日本機械学会「設計・建設規格（JSME S NC1）、材料規格（JSME S NJ1）及び溶接規格（JSME S NB1）正誤表」（平成 27 年 4 月 27 日付け）並びに日本電気協会「原子炉格納容器の漏えい率試験規程（JEAC4203-2008）正誤表」（平成 27 年 4 月 21 日付け）に関する技術評価書の策定について

「設計・建設規格（JSME S NC1）、材料規格（JSME S NJ1）及び
溶接規格（JSME S NB1）正誤表」（平成 27 年 4 月 27 日付け）

「原子炉格納容器の漏えい率試験規程（JEAC4203-2008）正誤表」
（平成 27 年 4 月 21 日付け）

に関する技術評価書

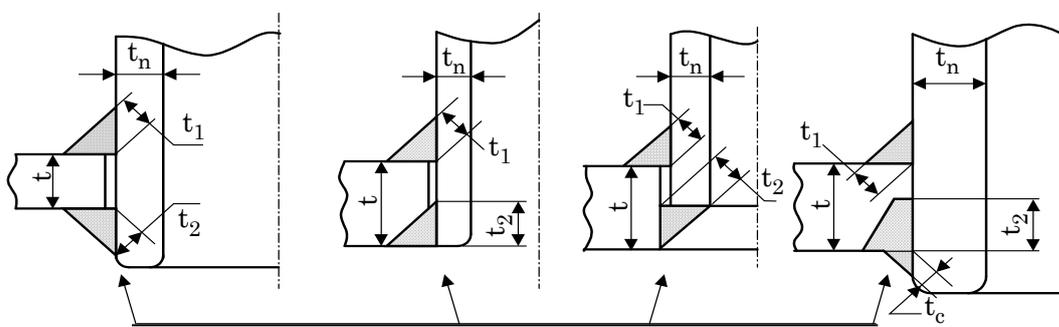
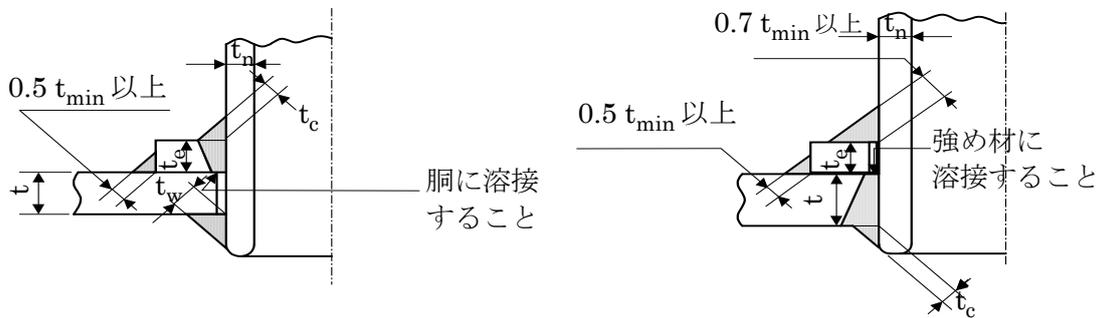
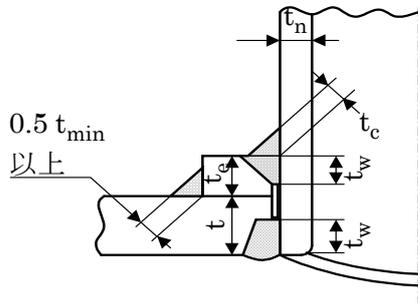
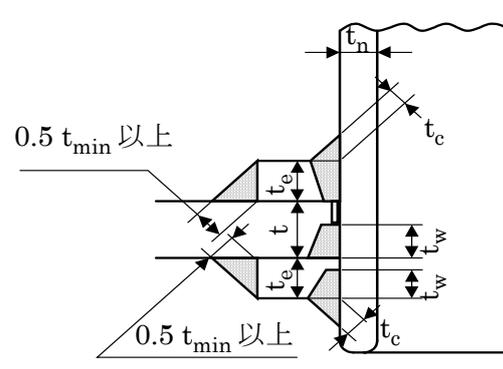
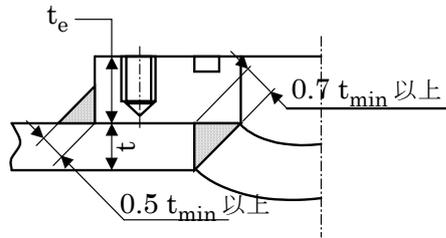
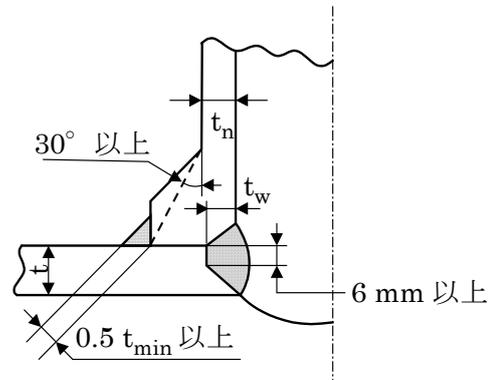
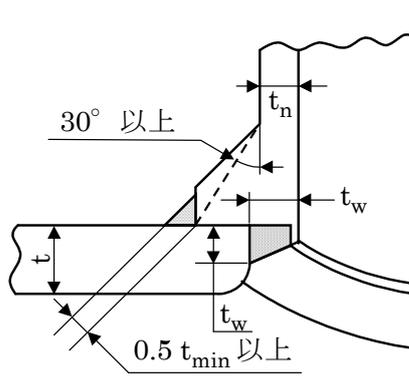
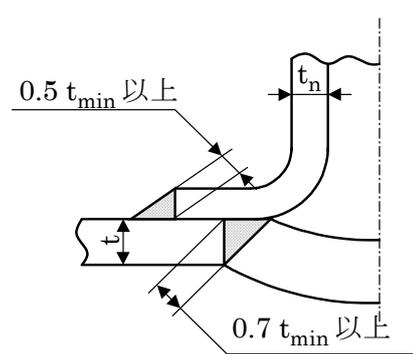
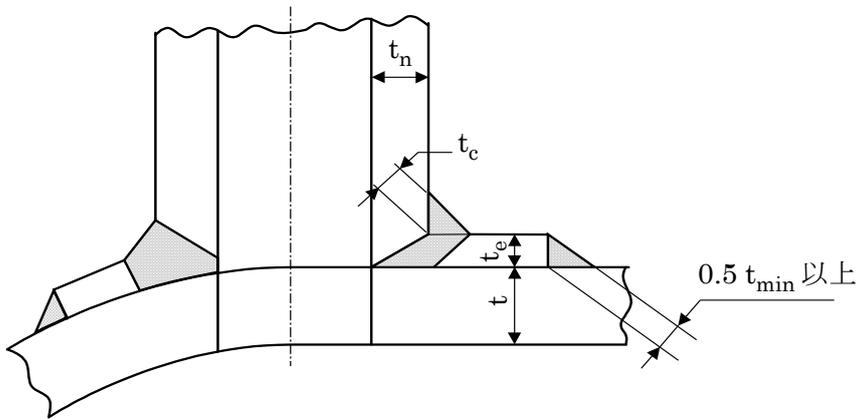
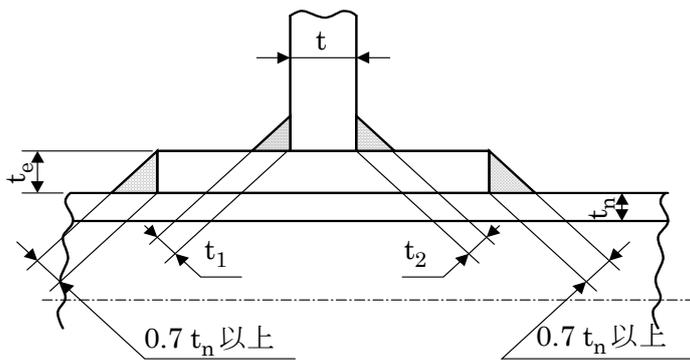
訂正の内容は、表2のとおり、 t_{min} を算出する際に用いる t_w を t_e に変更するものである。

本件は、「電気工作物の溶接に関する技術基準を定める省令」（平成12年通商産業省令第123号）に係る「電気工作物の溶接の技術基準の解釈」（平成12年6月30日 12資公電技第20号。以下「溶技解釈」という。）を踏まえて設計・建設規格2001年版を策定した際に生じた誤りであり、技術基準規則解釈において引用している設計・建設規格2005年版/2007年追補版及び同2012年版に誤りがある。

溶技解釈では、継手区分Dの t_{\min} の寸法を、強め材を用いることも考慮して t 、 t_n 又は t_e のうち小さいものとしている。

したがって、継手区分Dの t_{\min} の寸法を、 t 、 t_n 又は t_e のうち小さいものとする8件の訂正は、溶技解釈の規定とするものであり、技術的に妥当と判断する。

設計・建設規格 2005 年版/2007 年追補版及び同 2012 年版について、訂正後の規定を技術基準規則解釈において引用するものとする。

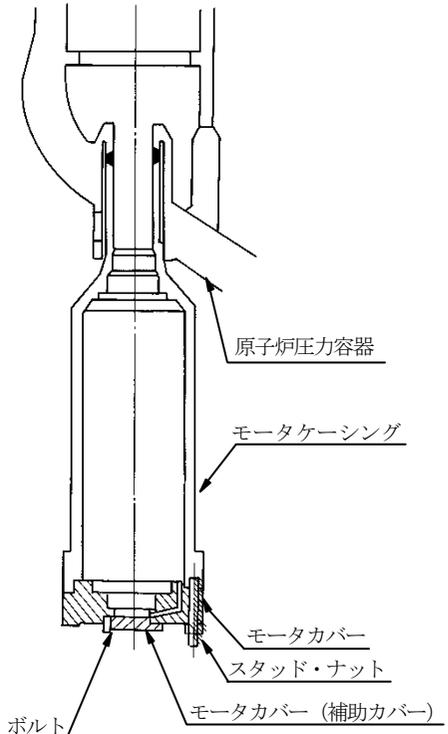
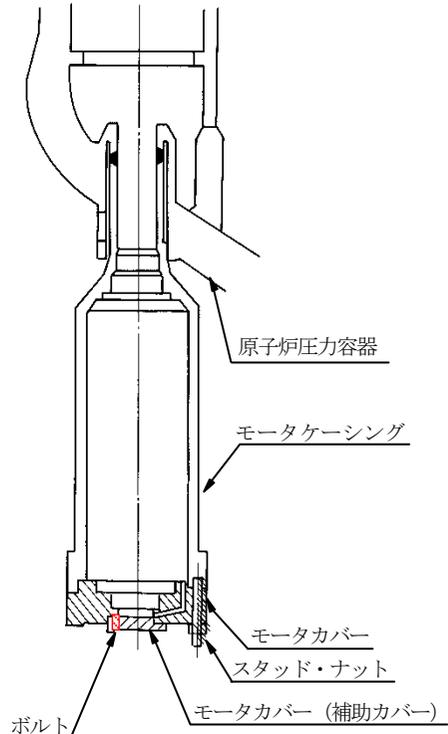
No.	ページ番号	規格番号	誤	正	備考
第6章 ポンプ					
1	I-6-46	PMD-3330 (9)	軸垂直割り軸対称ケーシングをもつ多段ポンプにおいて、図 PMD-3330-3(b)にしめすケーシングボルト穴と吐出ノズル内面との距離 X は、式 <u>PMC-3</u> により計算した値またはボルト呼び径の 50%のうちいずれか大きい値以上であること。	軸垂直割り軸対称ケーシングをもつ多段ポンプにおいて、図 PMD-3330-3(b)にしめすケーシングボルト穴と吐出ノズル内面との距離 X は、式 <u>PMD-3</u> により計算した値またはボルト呼び径の 50%のうちいずれか大きい値以上であること。	2005 年版以 降
第7章 弁					
1	I-7-16	VVB-3370(2)	式 VVB-15 により計算した値が、260℃の温度における材料規格 Part 3 第1章 表1に定める Sm 値の3倍以上の場合、応力は、 <u>PVB-3315</u> (2)または(3)により計算した値とする。	式 VVB-15 により計算した値が、260℃の温度における材料規格 Part 3 第1章 表1に定める Sm 値の3倍以上の場合、応力は、 <u>PVB-3315.1</u> (2)または(3)により計算した値とする。	2009 追補版 以降
